## Recensement Besoin Stationnement Vélo Tassin

### iii. Place de Tassin - le bourg

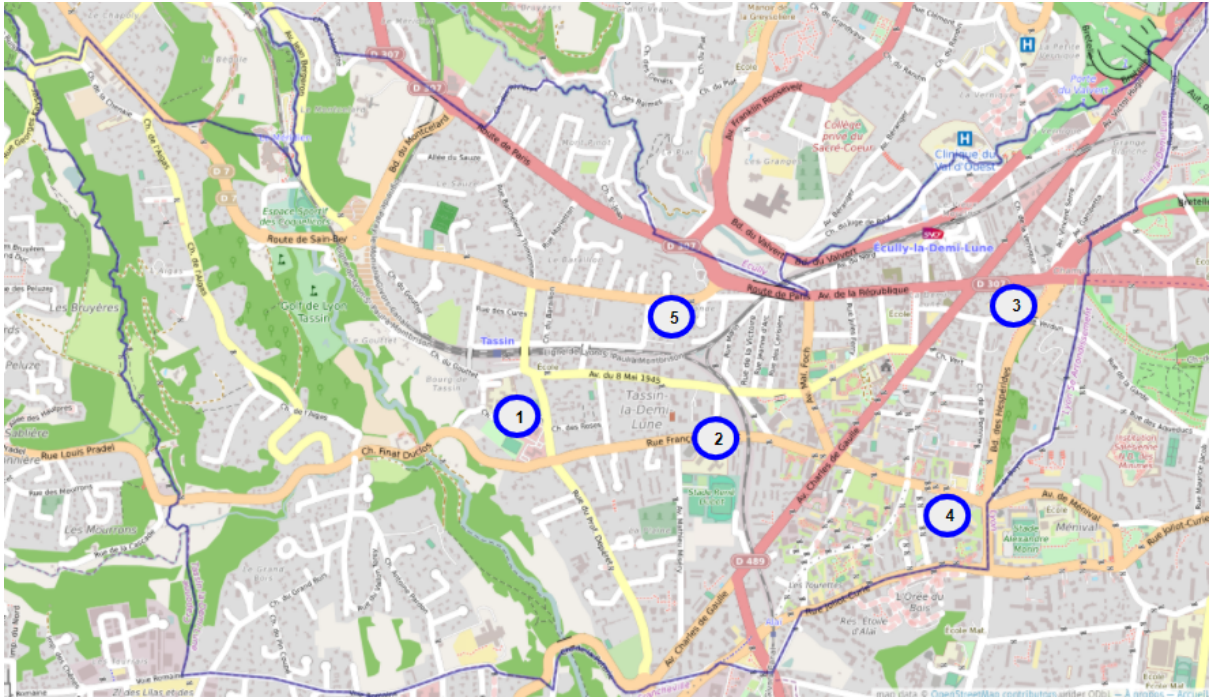
Remplacer les arceaux (trop hauts et en mauvais état) et les positionner sur la place, côté église, afin de supprimer le risque de choc avec un véhicule en circulation. Lors des messes, des vélos sont accrochés à chaque barrière et poteau à disposition. Le besoin est important, prévoir une dizaine d'arceaux.

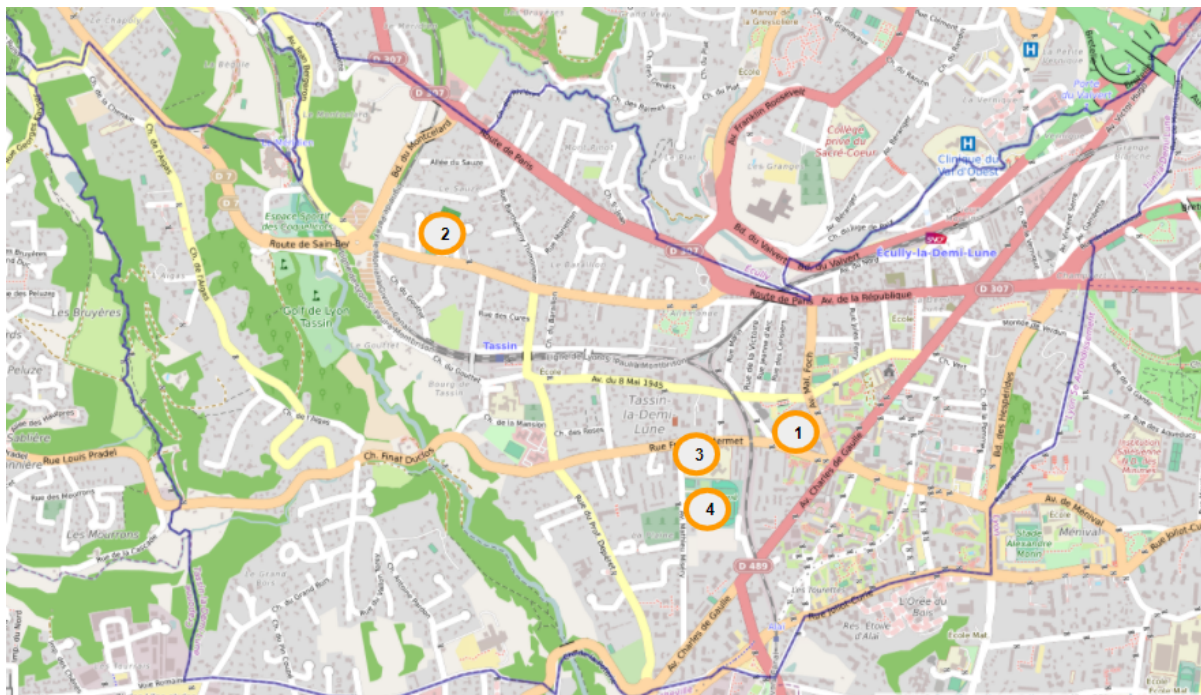
Les arceaux sont trop hauts et en mauvais état :

Les arceaux et les pince-roues sont à remplacer par un modèle Métropole.

## iii. Gymnase des croisettes

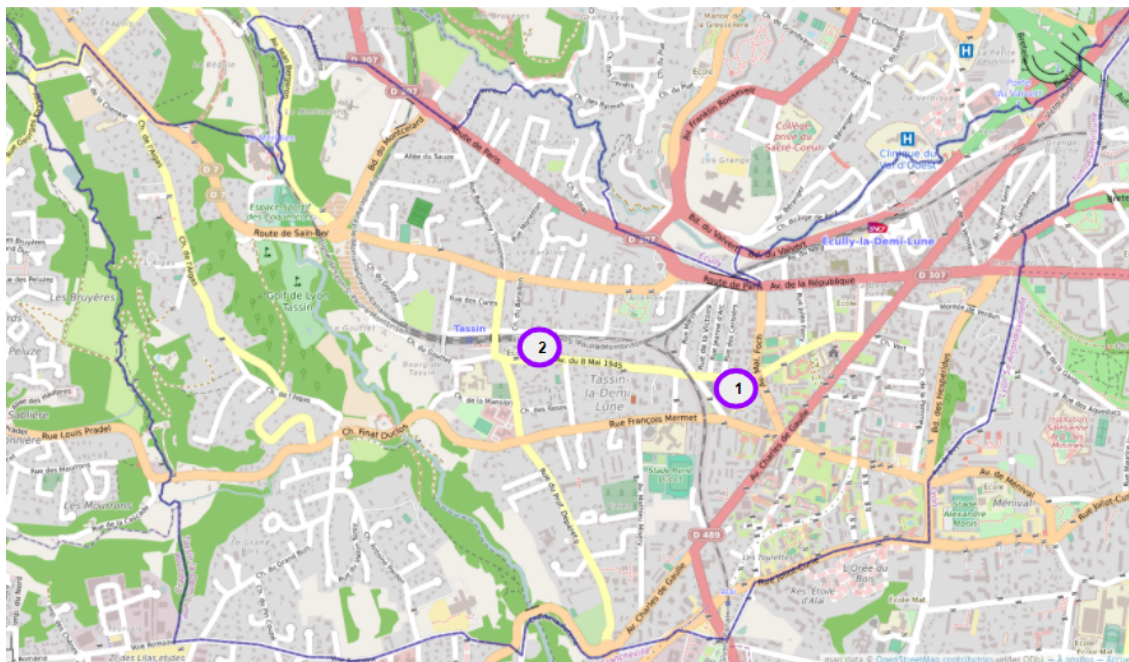
Remplacer les pince-roues par des arceaux.
